**Table GIRT de l'unité d'aménagement (UA) 111-61**  
**Fiche – Évaluation des solutions possibles**  
**aux préoccupations - PAFIO**

<b>3</b>	<b>LOCALISATION DE LA PREOCCUPATION</b>	
	<b>Situer brièvement le territoire concerné par la préoccupation :</b>	
	La problématique soulevée est les coupes dans les sous-bassins 109.00.00.36, 111.50.00.34, 109.00.00.35 et 109.00.00.35.	
	<b>Carte jointe :</b> <b>Oui</b> <input checked="" type="checkbox"/> <b>Non</b> <input type="checkbox"/>	
<b>4</b>	<b>ENJEU</b>	
	Qualité du milieu aquatique	
<b>5</b>	<b>OBJECTIF</b>	
	Protéger les milieux aquatiques, riverais et humides en améliorant les interventions forestières et l'aménagement du réseau routier	
<b>6</b>	<b>ÉLÉMENTS DE SOLUTION EN VIGUEUR OU A VENIR</b>	
	<b>Identifier les objectifs gouvernementaux et régionaux, les mesures, les modalités, etc. qui affectent l'enjeu (LADTF, SADF, PATP, PRDIRT, RADF, FSC, ententes d'harmonisation, etc.) :</b> <b>VOIC, RADF</b>	
<b>7</b>	<b>SOLUTIONS POTENTIELLES</b>	
	<b>Identifier des mesures, des modalités ou des actions pour solutionner l'enjeu et documenter les principaux avantages ou inconvénients pour chacune des solutions (évaluation des impacts

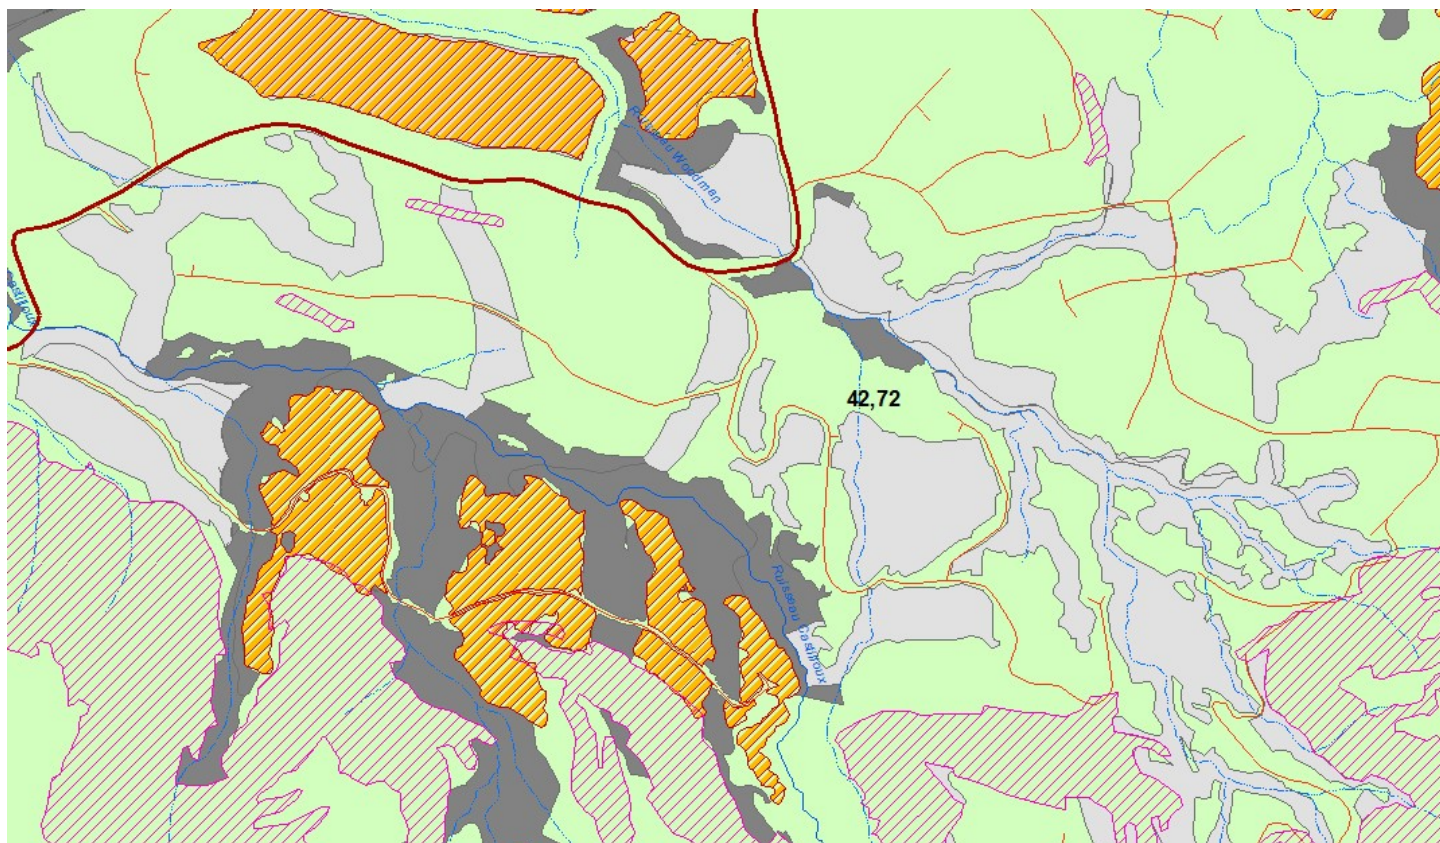
On a fixé notre limite à 50 %, mais il a un peu raison en matière de concentration des haut AEC dans le Berry...

1. de 50 % de la superficie du bassin, lorsque les trois conditions suivantes sont satisfaites : (i) la récolte s'étend sur plus d'une exposition; ii) la récolte est distribuée à différentes distances du réseau hydrographique Est-ce qu'on remplit cette condition pour le Berry ? Sinon, le maximum devrait être de 44 selon plamondon (voir énoncé 3); et (iii) la proportion de la superficie en sol perturbé (excluant l'espace entre les traces de roues) se situe entre 2 et 7 %;

Quel est l'impact des TCPR qui sont planifiés dans ces secteurs ? (en enlevant ces morceaux on peut-tu tomber de 48 à 44 dans le SBassins le plus pire ?)

En vertu de ces éléments, nous proposons que soit maintenue la planification tel que présentée au PAFIO v5.

En fonction de la situation exposée ci-haut, maintenir la planification tel que présenté. Pas de mesures à mettre dans le R176.
